改善箇所説明図

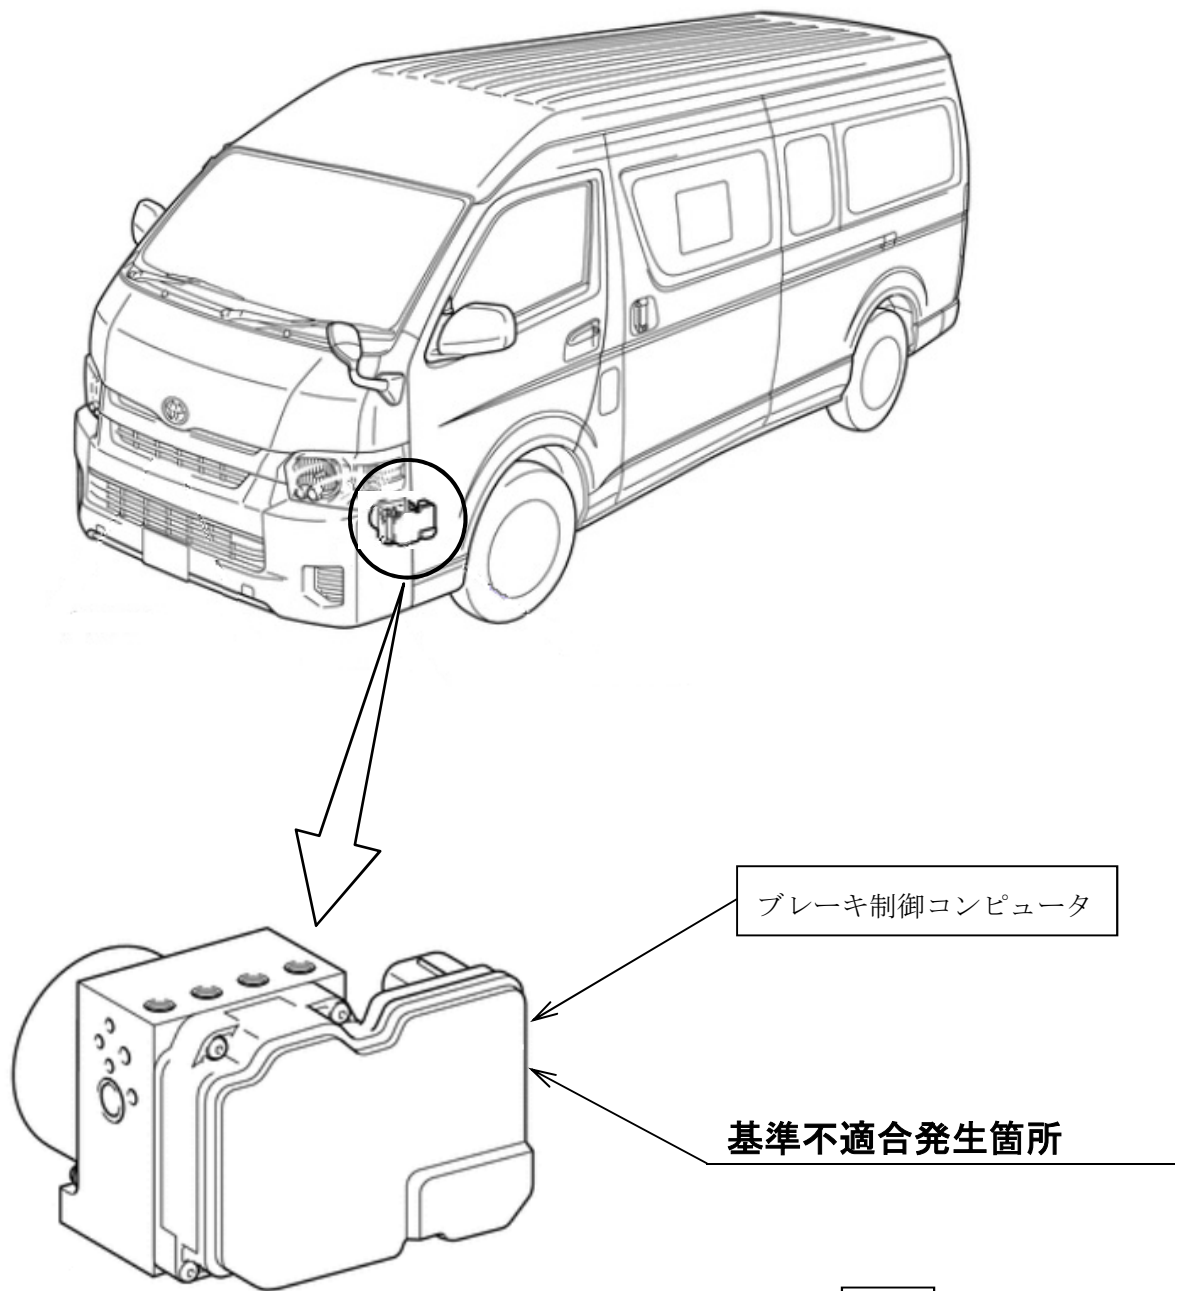
車両安定制御機能（ビークル・スタビリティ・コントロールシステム：VSC）付き四輪駆動車において、ブレーキ制御プログラムが不適切なため、タイヤ空転時に車速を正確に演算できず、意図どおりの制動力が得られないことがある。このため、雪道等でタイヤ空転中にブレーキを踏むと制動停止距離が長くなるおそれがある。

全車両、ブレーキ制御プログラムを対策仕様に修正する。

識別：改善済車両には車台番号打刻の上1桁目上部に黄色ペイントを塗布する。
